RECTIFICĂRI

Rectificare la Regulamentul (UE) 2020/740 al Parlamentului European și al Consiliului din 25 mai 2020 privind etichetarea pneurilor în ceea ce privește eficiența consumului de combustibil și alți parametri, de modificare a Regulamentului (UE) 2017/1369 și de abrogare a Regulamentului (CE) nr. 1222/2009

(Jurnalul Oficial al Uniunii Europene L 177 din 5 iunie 2020)

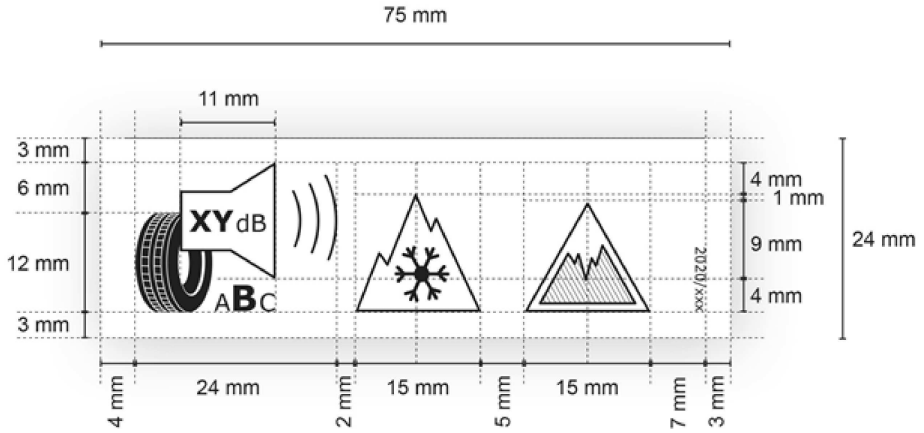
2. La pagina 18, în anexa II, la punctul 2.1, imaginea privind partea superioară a etichetei pneurilor se înlocuiește cu următoarea imagine:
